改善箇所説明図

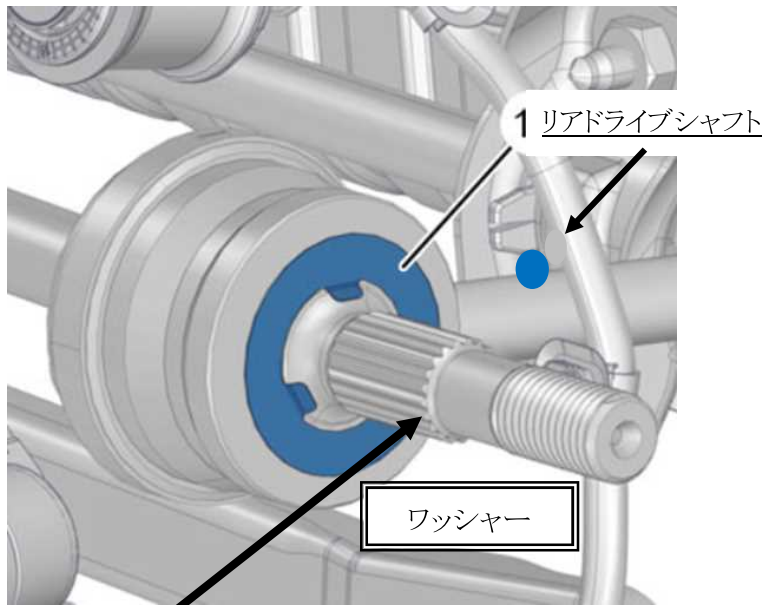
リアドライブシャフトのワッシャーにおいて、製造時の装着位置が不適切なために使用過程で破損し、ABS センサーと接触するおそれがある。このため、異音が発生すると共に、ABS 警告灯が点灯、「ABS 故障」メッセージが表示され、ABS 機能が停止するおそれがある。

全車両、ワッシャーを対策品に交換する。

識別：車台番号打刻の車体番号の最左から1桁目の上部に白色のペイントを塗る。
